Republika e Kosovës
Republika Kosova - Republic of Kosovo
Qeveria – Vlada - Government
Ministria e Shëndetësisë - Ministarstvo zdravstva - Ministry of Health
Divizioni i Prokurimit/Divizia Nabavke/Procurment Division

Zyrtari Përgjegjës i Prokurimit Ministrise se Shendetsise, në mbështetje të nenit 108/A (paragrafi 10.1) të Ligjit per Prokurimin Publik nr. 04/L-042, i ndryshuar dhe plotësuar me ligjin Nr. 04/L-237, ligjin Nr. 05/L-068 dhe ligjin Nr. 05/L-092 dhe Rregulloren për Prokurimin publik të aprovuara nga Komisioni Rregullativ i Prokurimit Publik, duke vendosur sipas **kërkesës për ri-shqyrtim** të datës 15.02.2024 të parashtruar nga Operatori Ekonomik **Raf II SH.P.K.** lidhur me aktivitetin e prokurimit me titull **"Vazhdim i Ndërtimit - Qendra e Mjekësisë Emergjente ne QKUK"** me nr. prokurimi **206-23-14371-5-1-1,** nxjerr:

V E N D I M

II. **Sqarohet,** pozicioni A.14.23 i Paramases se projektit;

Fig.1.0 Menyra e realizmit te mveshjes se shtyllave BA me pllake celiku

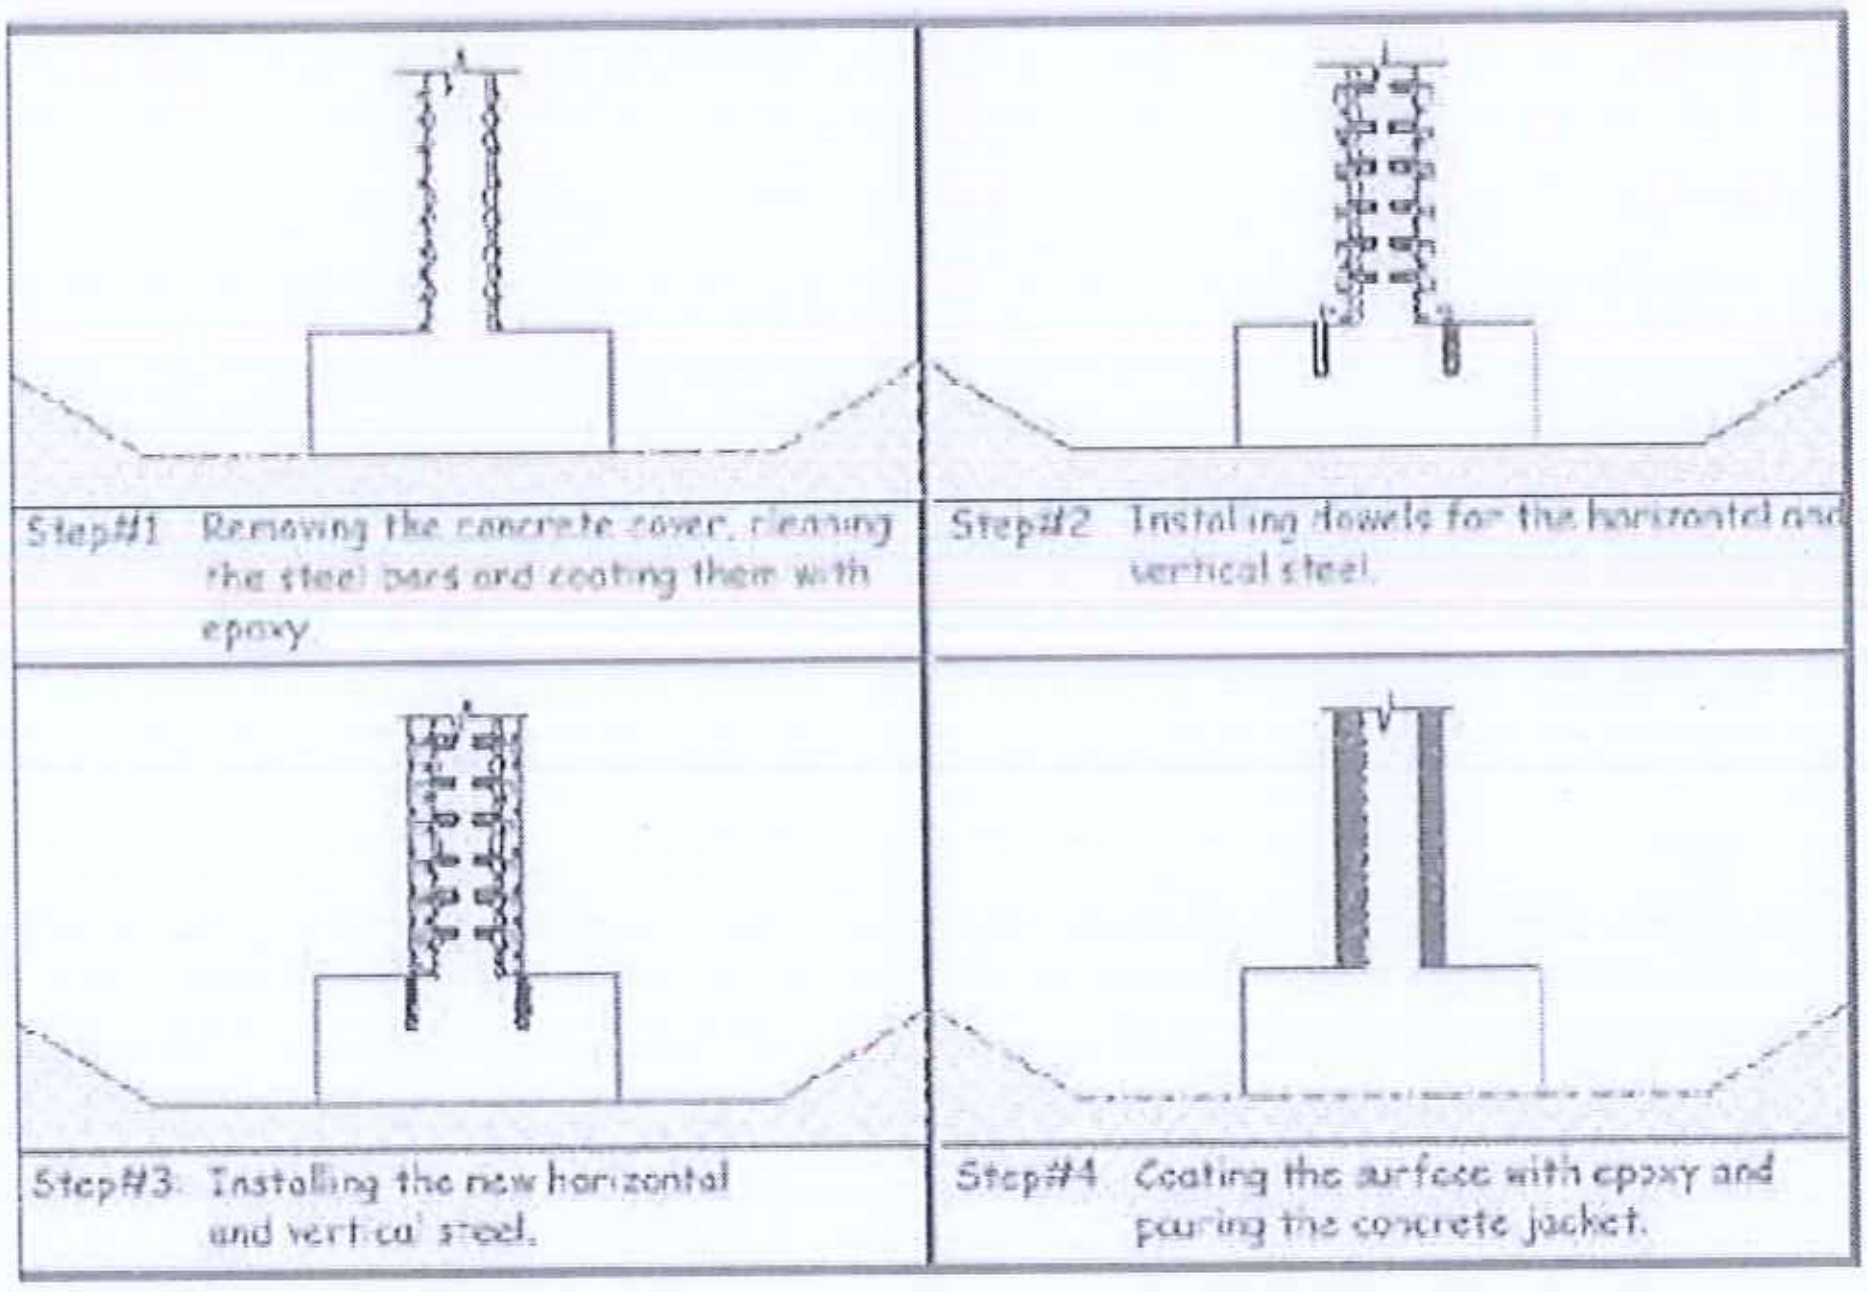
Operatori Ekonomik ankues me datën 05.02.2024, ka paraqitur kerkese për sqarimin e pozicionit te paramases dhe parallogarise A.14.23 "Furnizimi me material dhe punimi – vendosja e mbeshtjellseve shterngues te shtyllave nga llamarina t=3mm, sipas llogaris statike dhe specifikimit teknik".

Për këtë pozicion dhe për këtë sasi ne si OE kemi kerkuar sqarim shtese meqe projekti nuk permban produkt te tille dhe për këtë pozicion ku si AK – Ministria e Shendetesise, përmes sqarimit keni potencuar se pesha e ketije pozicioni duhet te verifikohet nga Projektusi, megjithate deri me tani nuk e keni realizuar verifikimin e tille, përkatësisht nuk keni nxjerr njoftim mbi korrigjimin e gabimit dhe nuk keni bere zgjatjen e afatit për doresim te ofertave.

Pra, bazuar ne atë qe u përshkrua si me larte, përkatësisht me vlerën e përcaktuar ne pozicionin nr A.14.23 dhe sasia prej 653,000.00 kg nuk korrespodon me aktivitetin e prokurimit, përkatësisht me projektin e prezantuar.
Prandaj, kompania jone kërkon nga zyra e Prokurimit te AK – Ministria e Shendetesise, qe te nxjerr këtë:

Sasia e Profilit te llamarines eshte e sakte, por ndryshon pershkrimi i posicionit qe ka te beje me perforcimet ne shtylla dhe mure ne te gjithe kliniken. Pra tani e keni te bashkangjitur komplet aktivitetin e ketij posicioni, perfshi detalin, bazat ku do te egzekutohet dhe pershkrimin teknik.

A.14.23.-Furnizimi me material dhe punimi-vendosja e mbeshtjellesve shtangues te shtyllave dhe mureve me pllake celiku (t=26 mm;t=24mm;t=20mm;t=10mm;t=8mm). Sipas llogarise statike, specifikimit teknik dhe paraqitjes ne projekt.

Sipas projektuesit eshte bere leshim teknik ne pershkrim i cili eshte bartur gjate editimit te paramasave.

Ky pozicion do realizohen ne dy faza.

1. Mveshja e shtyllave dhe mureve me pllaka celiku
2. Mveshja e Trajeve me pllake celiku

Ne fazen e pare duhet te behet gerryerja e betonit te shtyllat ekzistuese, ne menyre qe te mundesohet lidhja me e mire e betonit me pllaken e celikut. Pasi qe eshte bere gerryerja dhe pastrimi i betonit, vazhdohet me vendosjen e pllakes se celikut, sipas specifikimeve tek pjesa grafike. Paraprakisht duhet te hapen vrimat ne menyre precise, pastaj pllakat se bashku me ankeret te cilat jane te salduar ne pllake te celikut do vendoset ne pozicionin e parapare dhe keshtu pllakat te mbyllen. Hapesira ne mes pllakes se celikut dhe betonit duhet te mbushet me baze Epoksiti, keshtu qe te arrihet bashkeveprimi mes tyre.
